W związku z pytaniami o wyjaśnienie treści specyfikacji warunków zamówienia, związanych z realizacją zadania pn. **Przebudowa gminnego pomostu wraz z budową altany na tym pomoście w miejscowości Wiele przy istniejącym gminnym kąpielisku**, Zamawiający wyjaśnia:

1. Pytania z dnia 15.11.2022 r.

Drabinka

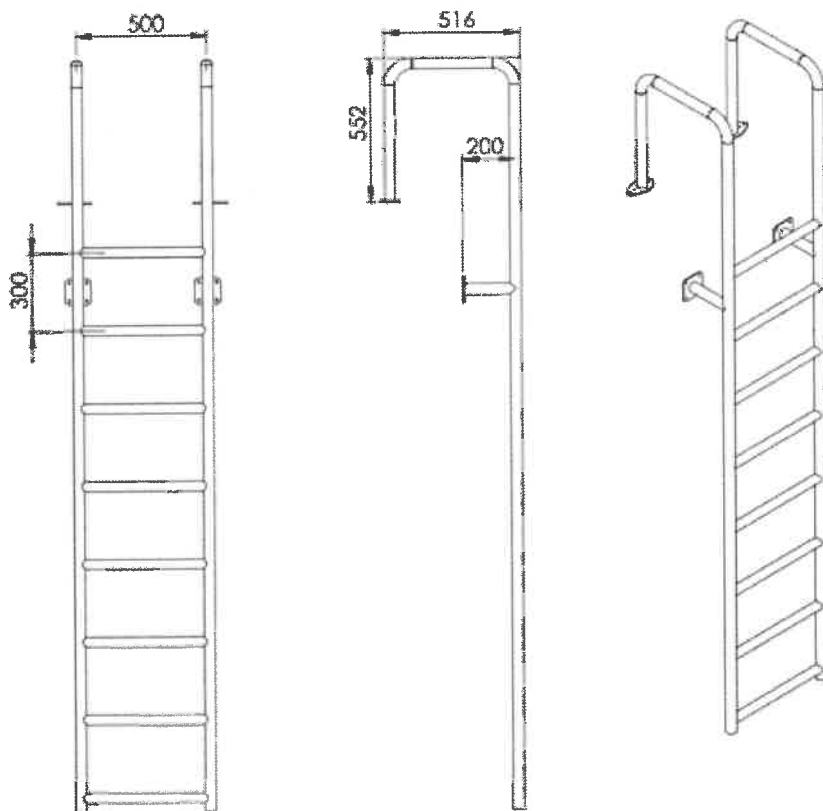
- 1) Z załączonej dokumentacji projektowej do OPZ wynika iż wyposażeniem pomostu, między innymi, są:
 - trzy drabinki,
 - balustrada drewniana,

Brak szczegółowego projektu wymienionych elementów w szczególności ich mocowania, uniemożliwia dokonanie prawidłowej wyceny robót. Brak podstawowych parametrów materiałowych (gatunek), rozmiarów elementów (np. ile stopni ma być pod projektowanym lustrem wody?) sposób mocowania do pokładu pomostu. To samo dotyczy balustrad. Niniejszym wnosimy o uzupełnienie brakującej dokumentacji uniemożliwiającej dokonanie prawidłowej wyceny przedmiotu przetargu.

Drabina zainstalowana przy wyspie dla ratowników ma mieć minimum 4 stopnie pod wodą. Pozostałe drabinki ze względu na mniejszą głębokość dna powinny mieć 3 stopnie pod wodą (przy założeniu poziomym wód zgodnie z projektem budowlanym).

Drabinka, powinny być mocowane do podestu oraz do boku konstrukcji (przykładową drabinkę przedstawiono na poniższym rysunku). W celu uniemożliwienia mocowania drabinek, w miejscu ich montażu zaprojektowano dodatkowe belki podłużne (rys. nr 3 przekrój B-B, część PAB). Dopuszcza się innego typu mocowanie, zgodnie z instrukcją wybranego producenta drabinek.
